2. S-Bahn-Stammstrecke München

1. Planänderung

zum Planfeststellungsbeschluss PFA 3neu

Erläuterungsbericht

Abbildung 1 – Lageplanskizze neuer Standort TGW

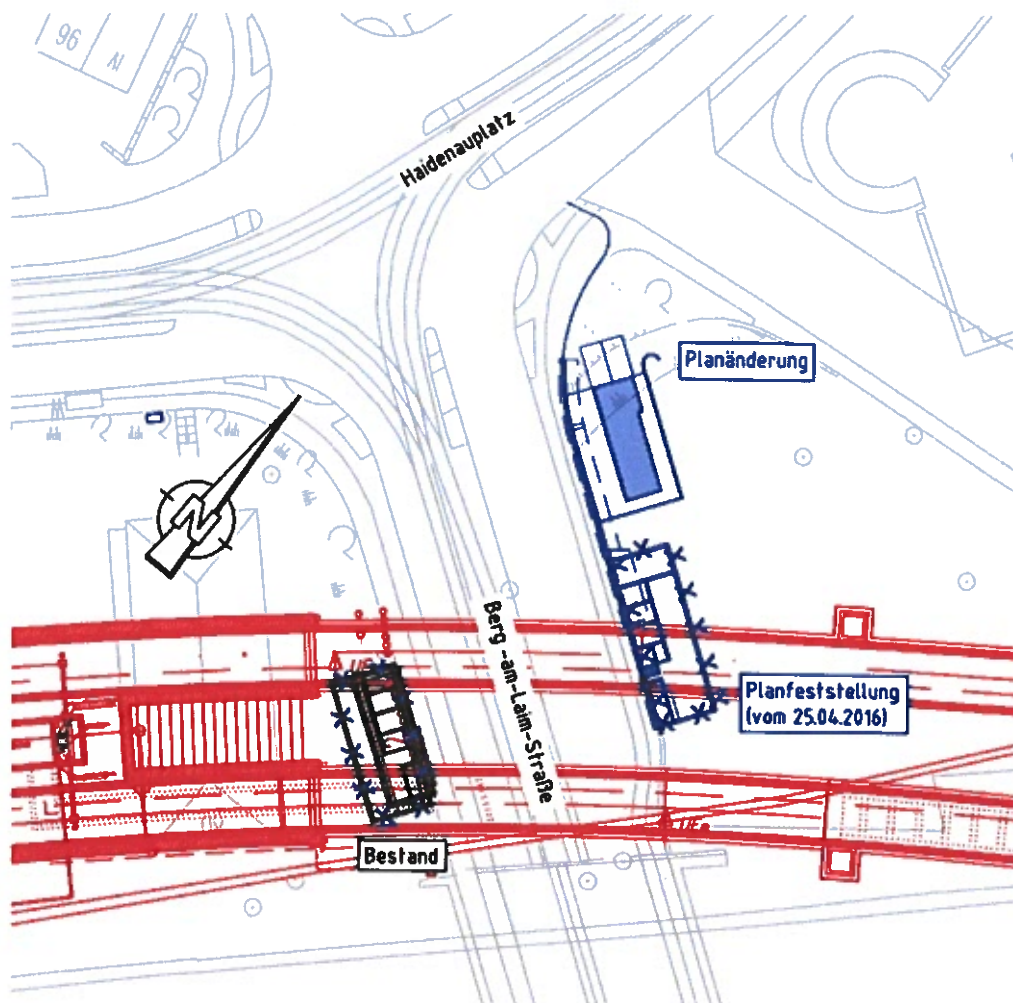
- Verschiebung des planfestgestellten Standorts des TGW Haidenauplatz der Stadtwerke München um ca. 25 m in Richtung Haidenauplatz (siehe Abbildung 1) und Errichtung zusätzlicher Schalthäuser bzw. Schaltschranke

Abbildung 2 – vergrößerter Auszug der Anlage 16.2.2B mit Darstellung des neuen Standortes TGW

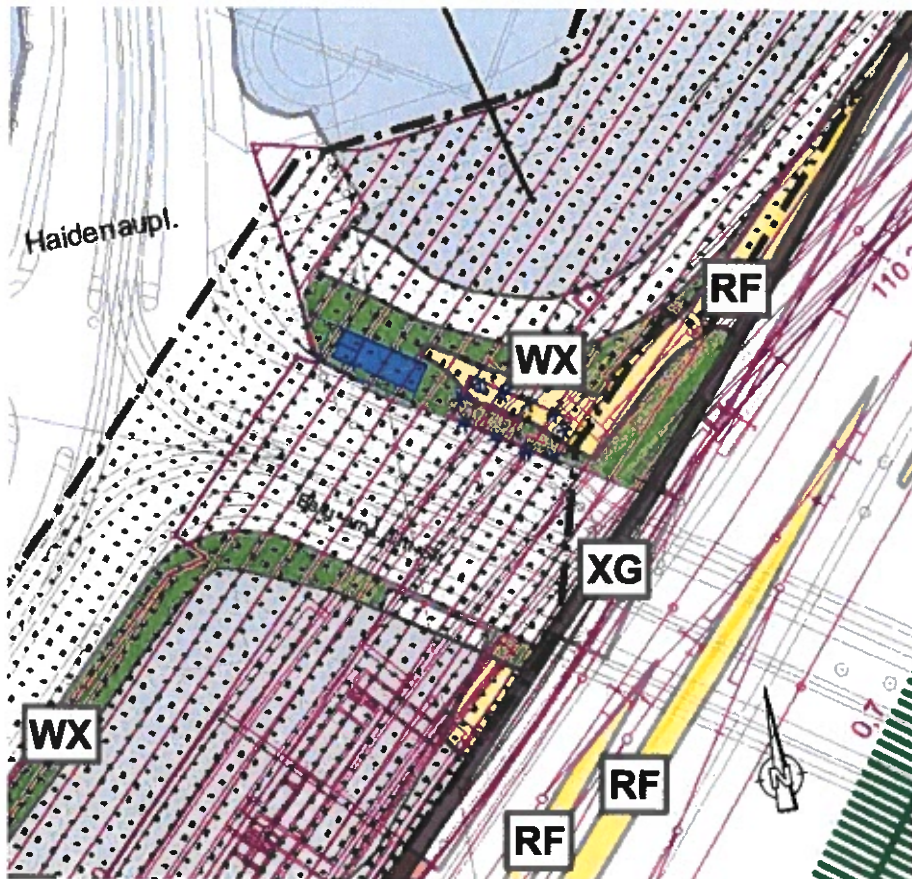
Der für die Planänderung relevante Bereich am Haidenauplatz ist in den planfestgestellten Unterlagen mit einem geringen funktionalen Wert für das Schutzgut Pflanzen und Tiere eingestuft. Da der planfestgestellte Bestands- und Konfliktplan 16.2.2B (s. relevanter vergrößerter Auszug in Abbildung 2) in einem Maßstab von 1 : 2.500 vorliegt, ist die Verschiebung des Standortes des TGW in diesem Plan

mit dem bloßen Auge nicht sichtbar. Die neue Lage ist daher lediglich aus der Abbildung 2 erkennbar.

Durch den neuen Standort des TGW verschiebt sich der anlagenbedingte Eingriff nach Norden, liegt jedoch wie bisher genehmigt außerhalb des als hochwertig eingestuften Biotopkomplexes. Durch die Planänderung verlagern sich die dauerhaften Eingriffe im lokalen Umgriff. Es ergeben sich jedoch weder in der Dimensionierung des Eingriffs noch in seiner Auswirkung auf den Biotoptyp Änderungen gegenüber der Planfeststellung.
